改善箇所説明図

基準不適合発生箇所

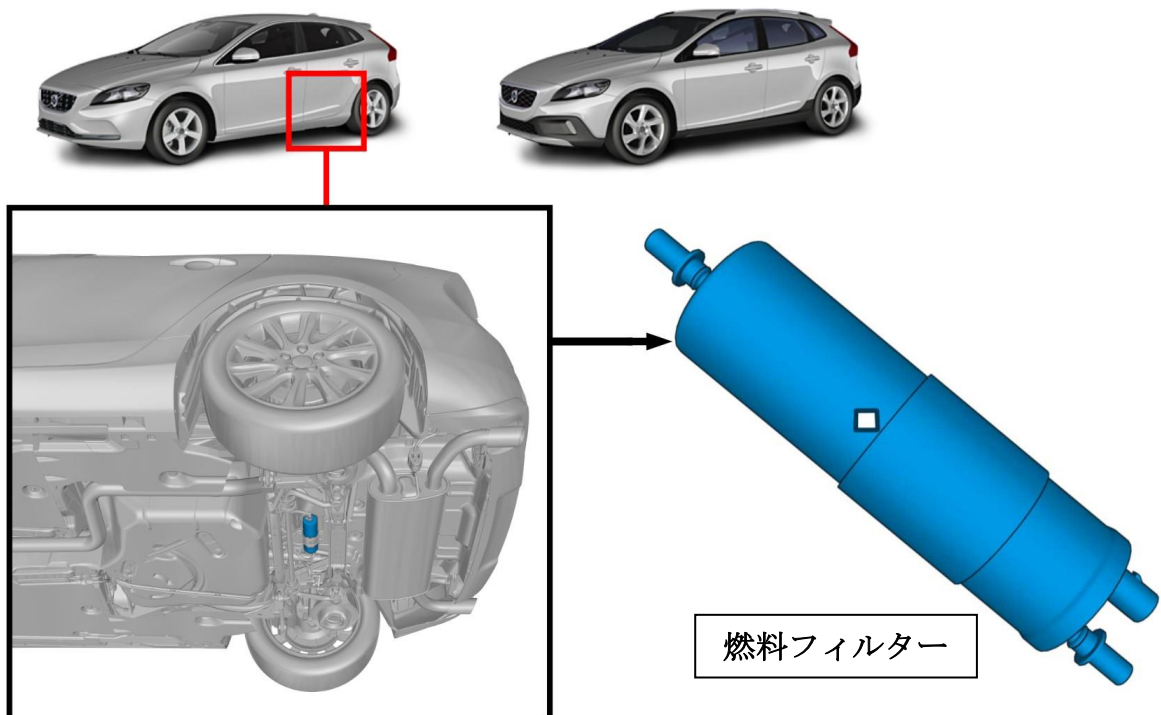
燃料フィルターの防錆処理が不適切なため、融雪剤等の影響によって腐食することがある。そのため、燃料フィルターから燃料が漏れるおそれがある。

全車両、燃料フィルターを対策品に交換する。

運転者席側ドア開口部のドアストライカー付近に外-2432 のステッカーを貼付する。
